改善箇所説明図①

パワーユニット内ラジコン受信機 I D ボタン部の改善

改善箇所説明図②

スライド不良の改善

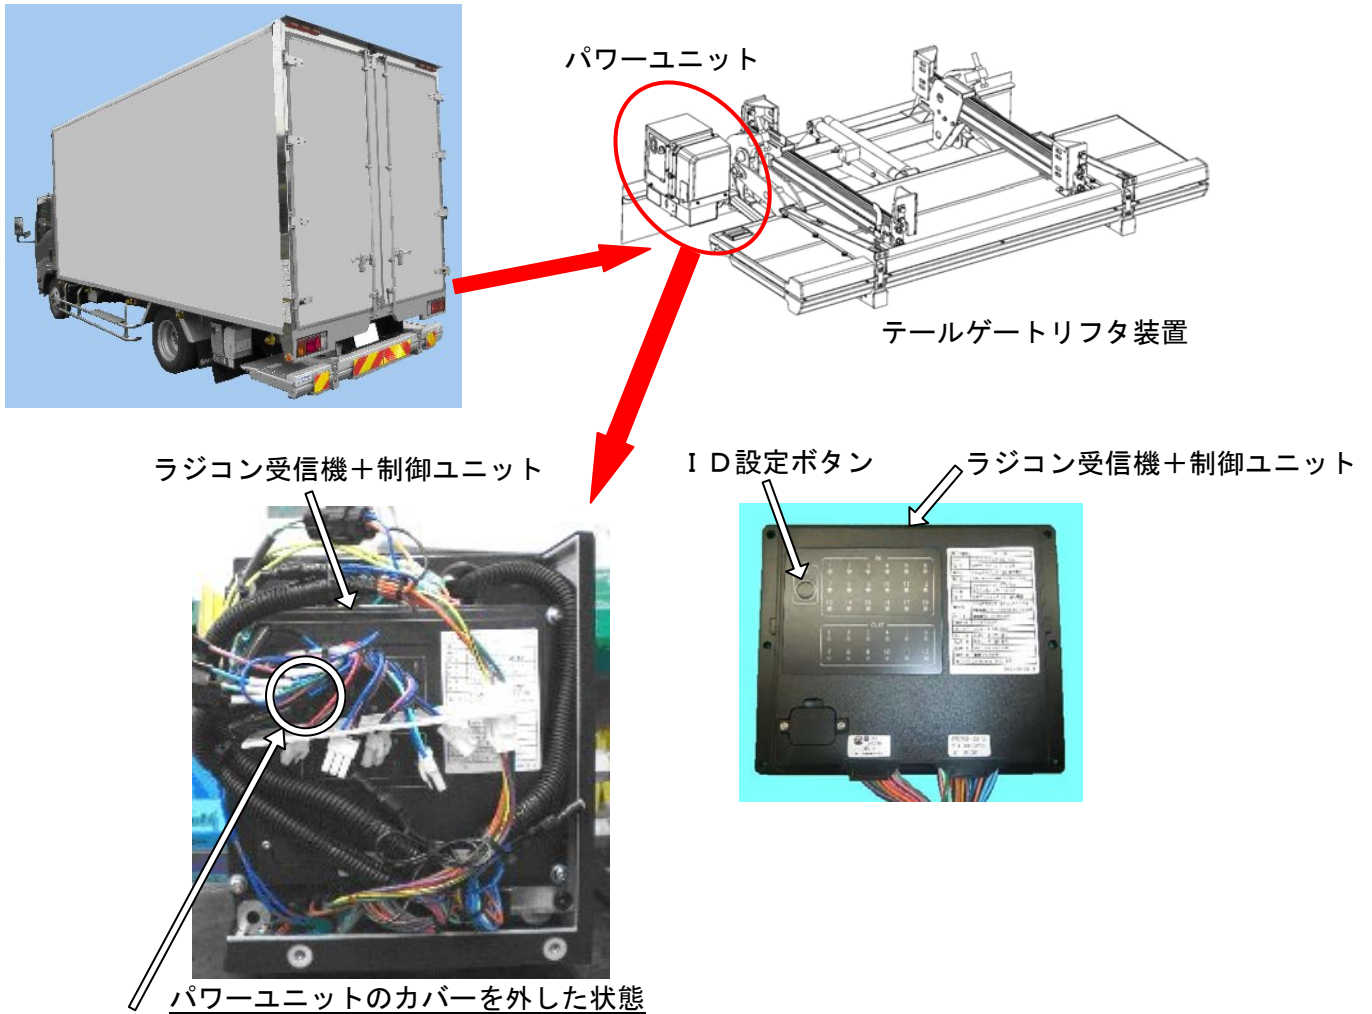
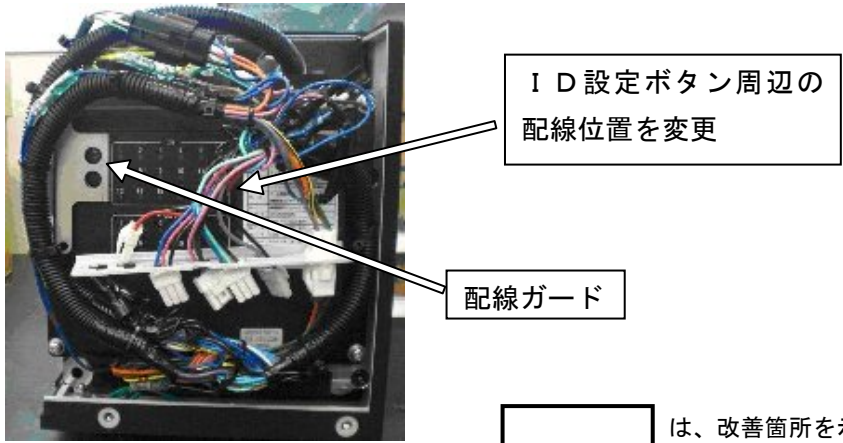
改善前形状

不具合発生箇所（I D 設定ボタンが配線で押された状態になる場合がある）

床下スライド格納型テールゲートリフタ装置のパワーユニットにおいて、ラジコン受信機の無線電波を受信設定するために使用する I D 設定ボタンが配線で押されているものがある。そのため、当該ボタンが押された状態で使用した場合、常に無線電波の受信設定を行うことから、当該車両の周辺で他のラジコン送信機が操作されると、その電波を受信してテールゲートリフタ装置が作動するおそれがある。

改善内容：全車両、ラジコン受信機の I D 設定ボタンに配線ガードを追加する。また I D 設定ボタン周辺の配線位置を変更する。

改善後形状

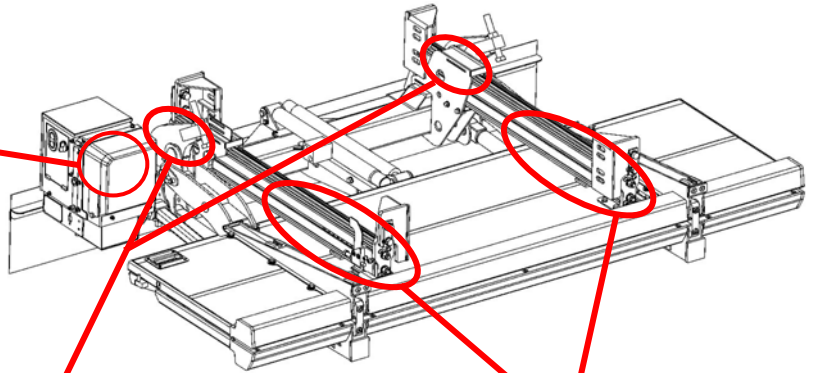
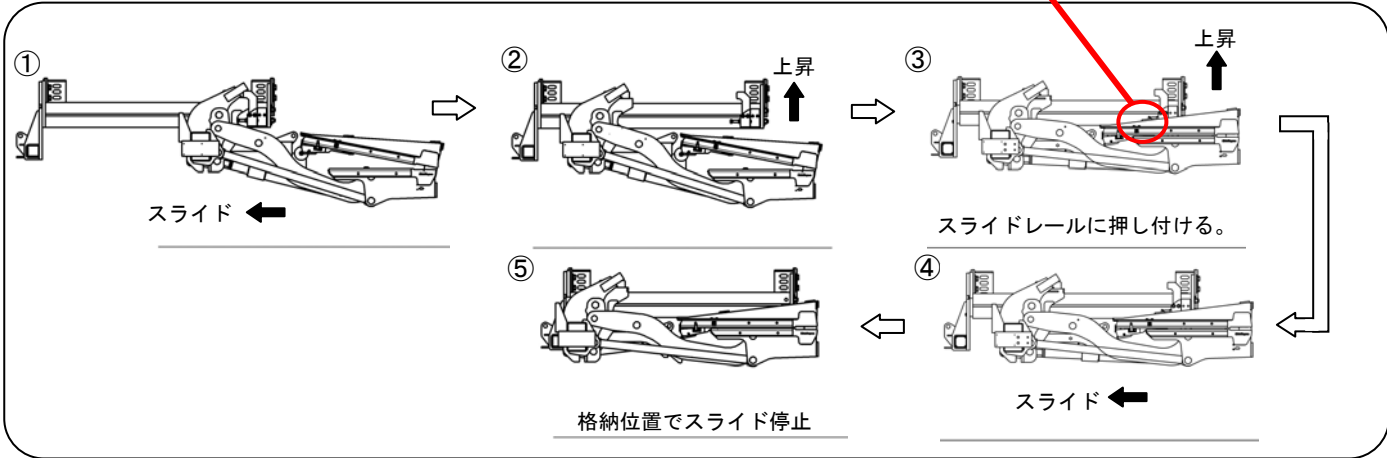
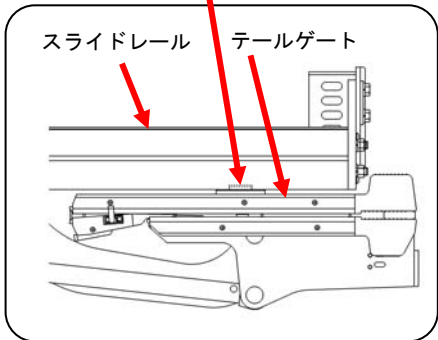
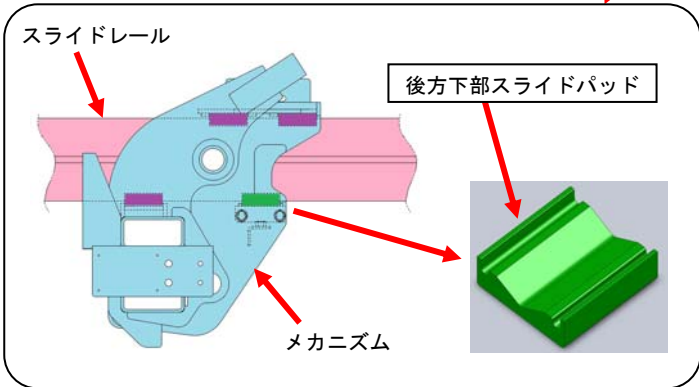
スライドレールにテールゲートが押し付けられる。

床下スライド格納型テールゲートリフタ装置において、テールゲートリフタを格納させるための動作が不適切なため、テールゲートをスライドレール下面へ押しつけた状態でスライド動作を行うことから、摺動グリースが切れた状態で使用した場合、テールゲートとスライドレールの摺動抵抗が大きくなり、スライド動作が著しく遅くなる。

改善内容：全車両、テールゲートリフタを格納するための制御プログラムを変更する。また、後方下部スライドパッドをグリースだまりを追加した対策型に交換する。

対策型の後方下部スライドパッド
